Добавление 128 — Правила № 129 ООН

Пересмотр 1 — Поправка 8

Дополнение 7 к поправкам серии 01 — Дата вступления в силу: 3 января 2021 года

Единообразные предписания, касающиеся официального утверждения усовершенствованных детских удерживающих систем, используемых на борту автотранспортных средств (УДУС)

Рис. 2
Измерительное устройство УДУС — Вид измерительного устройства сбоку и спереди

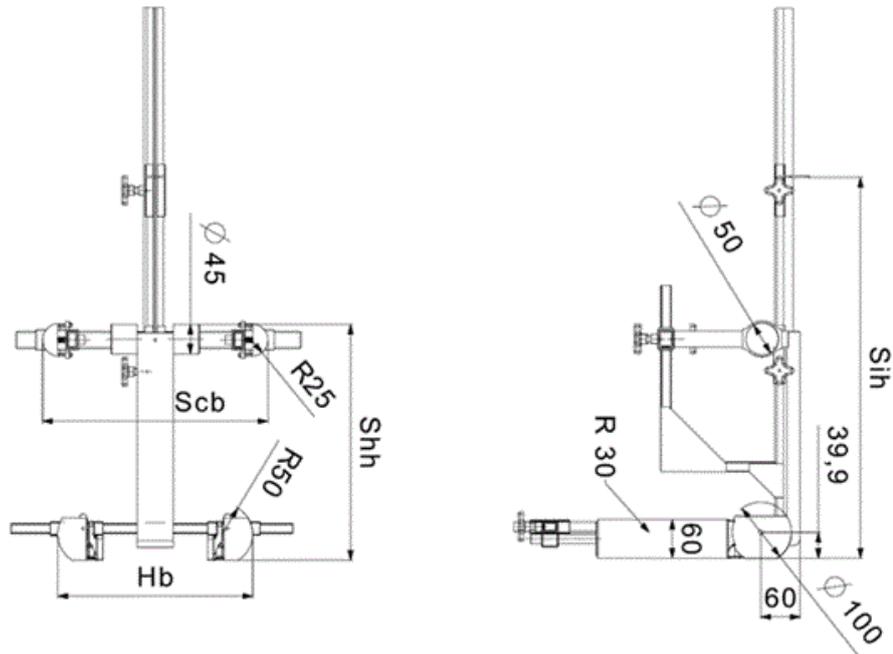
Приложение 18 изменить следующим образом:

В случае УДУС цельной или нецельной конструкции используется устройство, показанное в приложении 18 на рис. 2.

Масса устройств, показанных на рис. 2 и 3, должна составлять 10 ± 1 кг.

Рис. 3
Вид измерительного устройства (сбоку и спереди), предназначенного для измерений, производимых в случае усовершенствованных детских удерживающих систем с противоударным экраном

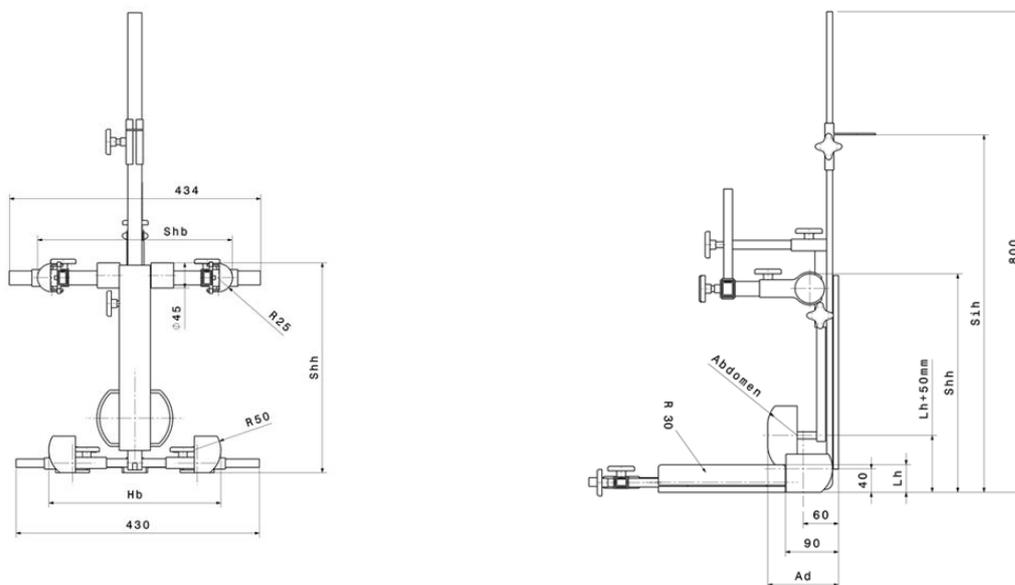
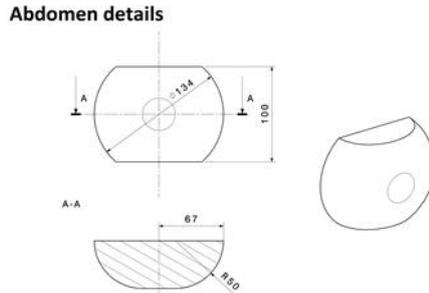
В случае УДУС с противоударным экраном используется устройство, показанное в приложении 18 на рис. 3.
